標準応答スペクトルの規制への取り入れに伴う基準地震動の変更の 要否に係る審議結果（関西電力高浜発電所及び大飯発電所）

令和3年6月16日
原子力規制庁

このうち、関西電力高浜発電所及び大飯発電所について、基準地震動の変更の要否に係る審議が終了したので、その審議結果を示すとともに、今後の対応（案）を諮る。

標準応答スペクトルと基準地震動 Ss-1 の比較 (高浜発電所及び大飯発電所)

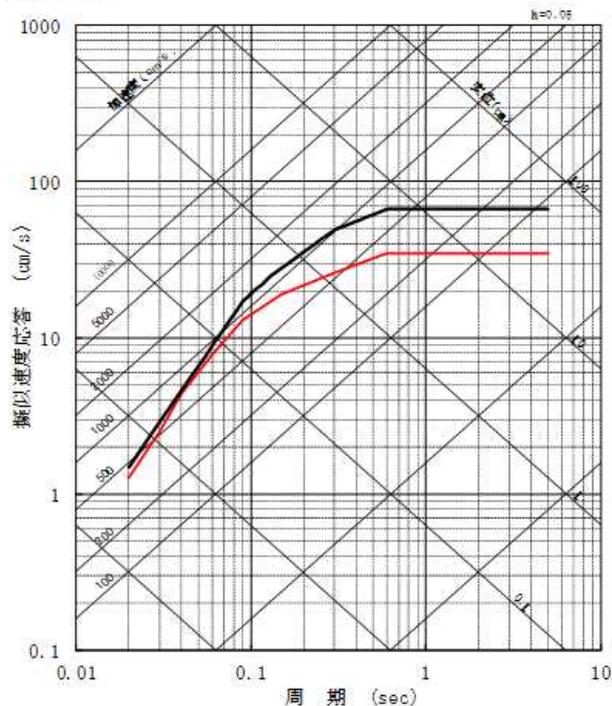
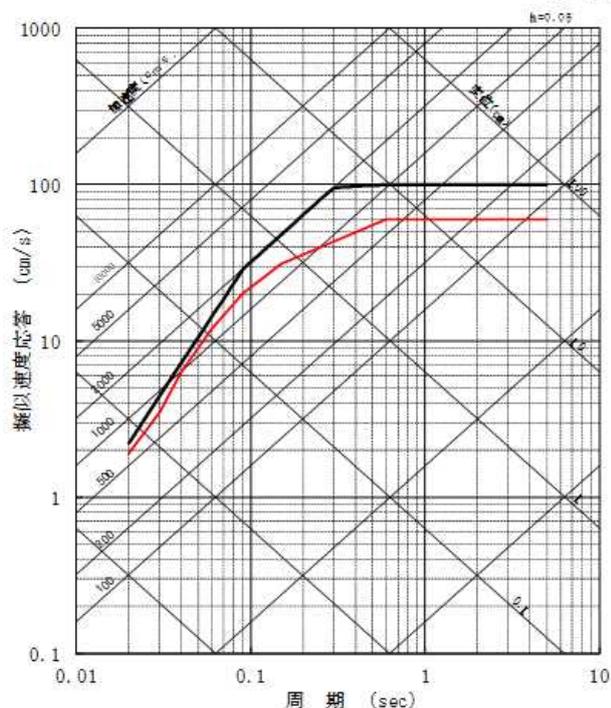
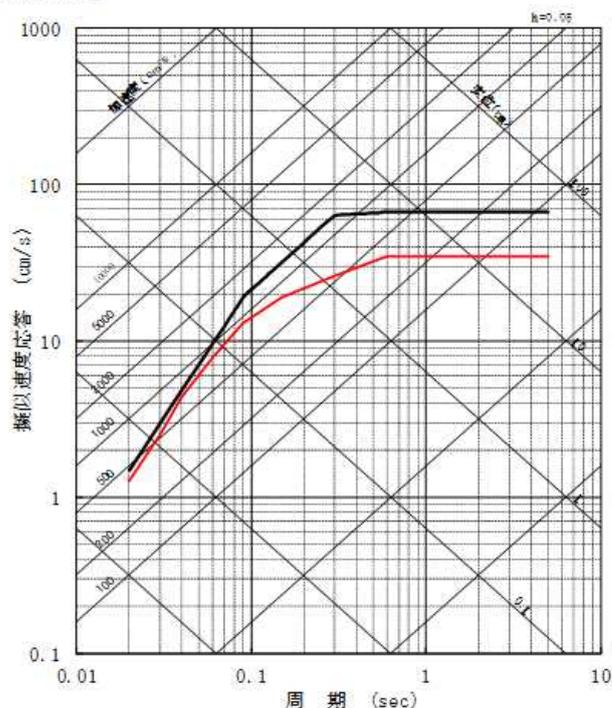
応答スペクトルに基づく手法による地震動評価を踏まえて設定した基準地震動 S_s-1 の応答スペクトルと標準応答スペクトルを直接比較した。

- ・上記に基づき評価を行った結果、高浜発電所及び大飯発電所において、標準応答スペクトルが基準地震動 S_s-1 の応答スペクトルに包絡されたことから（参考2参照）、基準地震動の変更は不要と判断した。

公開の会合における審議の結果、解放基盤表面の V_s と地震基盤相当面の V_s は同等であり、標準応答スペクトルは、応答スペクトルに基づく手法による基準地震動 S_s-1 の応答スペクトルに全ての周期帯で包絡されていることから、高浜発電所及び大飯発電所の基準地震動の変更が不要であることを確認した⁵。
